INFORME MENSUAL DE INTERVENTORÍA No.33

**PERIODO
01 AL 30 DE NOVIEMBRE DEL 2024**

**INTERVENTORIA TÉCNICA, ADMINISTRATIVA, FINANCIERA, AMBIENTAL,
JURÍDICA Y SUPERVISIÓN TÉCNICA INDEPENDIENTE PARA LA CONSTRUCCIÓN
DEL CENTRO ADMINISTRATIVO MUNICIPAL DE ENVIGADO (CAM), EN
CUMPLIMIENTO AL CONVENIO INTERADMINISTRATIVO
ENV-09- 09-0926-21, ACTA DE EJECUCIÓN N°9**

4 COORDINACIÓN CON LOS DISEÑADORES

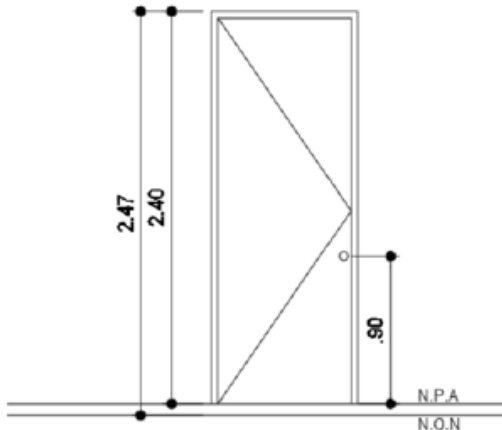
4	Disciplina	Frente de obra	Nivel	Fecha	Imputable	Consulta	Exponente	Imágen
202	ARQ	TORRE SUR	CUARTO DE PROYECCIÓN	2/11/2024	Diseño inicial	En modificaciones a diseños recibidas el día 1/11/2024, se encuentra propuesto un ducto para extracción, se requieren las dimensiones de este ducto y si llevará celosía o algún tipo de remate en el muro, ya que este muro a la fecha se encuentra construido..	MARIBEL GONZÁLEZ SIERRA - COORDINADOR A BIM

Estamos pendientes del diseño de aire acondicionado, lo cual nos dimensionará la rejilla, el detalle se entregará una vez se tengan coordinados los diseños.

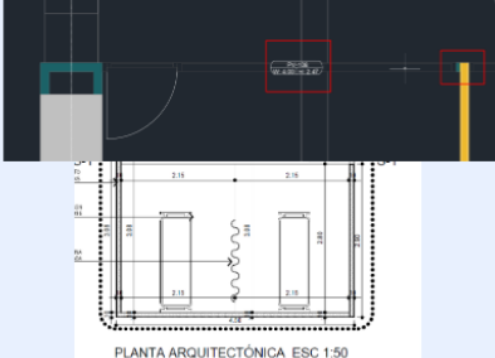
4	Disciplina	Frete de obra	Nivel	Fecha	Imputable	Consulta	Exponente	Imágen
204	ARQ	TORRE NORTE	PISO 1	06/11/2024	Dis. cabida	En 2022 por temas de cabida, el diseñador modificó la estructura en varios puntos, entre ellos el edificio de conexión eje c', ya no se cuenta con el espacio total que arquitectura propone, por favor revisar como afecta esto estos espacios, o si el faltante se sacrifica en circulación o en taquillas.	MARIBEL GONZÁLEZ SIERRA - COORDINADOR A BIM

Por favor revisar el dato de que dimensión efectiva queda, la propuesta es que, si es menor de 25 cms la diferencia, se le reste espacio a la circulación de fondo de las taquillas.

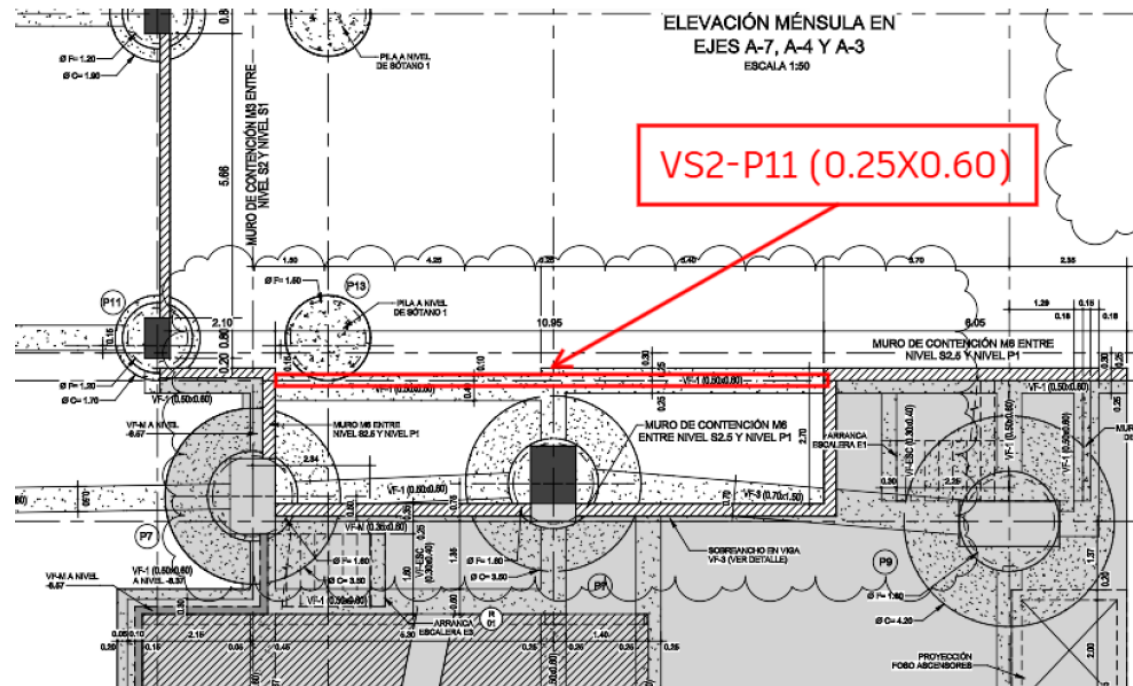
Consulta 304:

La viga VS2-P11 (0.25x0.60), solo toca la pila del eje C'9 en 0.10m, lo que corresponde al anillo, ahí no tienen inconveniente, porque la viga debe tener recubrimiento al estribo de 0.04m y solamente se debe demoler 0.05m del anillo en un tramo muy pequeño (0.70m) que es donde toca el anillo.

Se muestra imagen proyectando la viga VS2-P11 a las fundaciones para dejar claro que solo toca los 0.10m del anillo. Otra solución es en ese tramo (tramo donde toca el anillo) hacer la viga VS2-P11 de 0.20m de ancho y hacer el doble del refuerzo con pendiente 1.6.

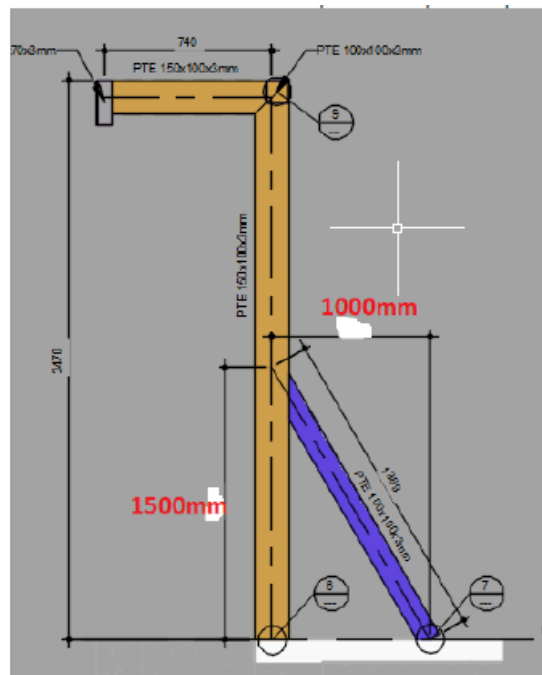
Buenas tardes, estamos claros que en Torre Norte, no va a sufrir ninguna variación con respecto a los cortasoles, ni en los soportes; pero con respecto a Torre Sur, validando con nuestro contratista, debido a que se necesita alargar el soporte 70cm, como se requiere, ya que la distancia entre el soporte y la altura del cortasol no puede superar los 60cm máximo (anexo concepto del diseño del cortasol suministrado por Esmetals), poner un rigidizador no sería suficiente para contrarrestar el momento, debido a su incremento de altura. Por lo cual, necesitaríamos el detalle para este cambio.

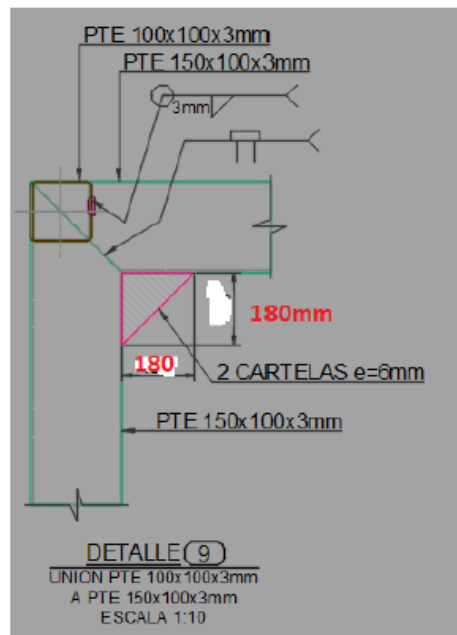
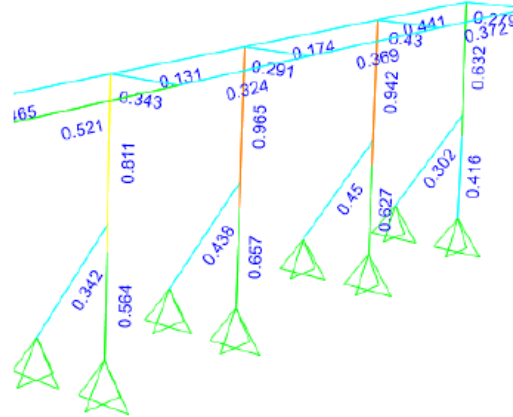
Desde nuestro punto de vista eso sería un pequeño rediseño, porque el diseño original se hizo con base a la información aportada y la geometría de los elementos de soporte estaba alineada con la propuesta arquitectónica, sin embargo, con el fin de contribuir con la respuesta aclaramos lo siguiente:

1. Pueden incrementar los 70cm en el perfil vertical para el soporte del quiebrasol, sin embargo, deberán ajustarse las siguientes medidas de la ubicación del Pie Amigo.

Las cotas señaladas en "rojo" serían las nuevas medidas que deberán ajustar en los planos de fabricación, puesto que, si no se hace ese ajuste, no se contrarresta el momento de volcamiento y los perfiles excedidos en su capacidad más del 100%.

2. En el detalle 9, deben ajustarse las medidas de las cartelas.

Imagen de consulta #43 de componente Electrico

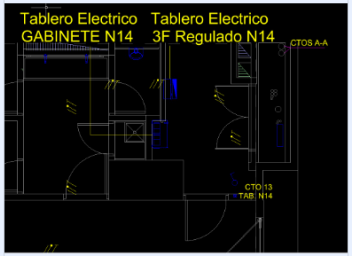
4	Disciplina	Fronte de obra	Nivel	Fecha	Imputable	Consulta	Exponente	Archivo	Vinculo	Imagen
48	ELE	CUARTOS TECNICOS TORRE NORTE	PISOS DEL 4 AL 15	07/10/2024	Construcción	Se solicita revision en cuanto a la fabricacion de los tableros electricos que se ubican en el cuarto tecnico de la torre norte, el espacio en el cuarto tecnico esta muy reducido ademias espacialmente no se encuentra la ubicacion del gabinete de Bypass para la UPS de los puestos de trabajo, la de 25 kVA y la de 30 kVA, por tal motivo se solicita revisaar y si es posible aprobar que la ubicacion de este gabinete sea en la parte inferior del tablero de red normal de cada piso, compartiendo el mismo espacio pero dos modulos individuales para su operacion, uno todo el tablero de circuitos red normal y debajo modulo de bypass para la UPS.	Jorge gallego Residente Electrico	CAE_TN01_RED ELE - PISO X

Respuesta Interventoria a consulta #43: Buen Dia, Cordial saludo

Ing. Jorge, desde la interventoria del proyecto no encontramos ningún problema en que se tenga 2 gabinetes en el mismo espacio. Quisiera contar con plano de taller de como quedarían estos equipos en campo o una vista más específica (Isométrico o render) para entregarle a los diseñadores y entregar un concepto aprobado final que cuenta con el visto bueno desde su parte.
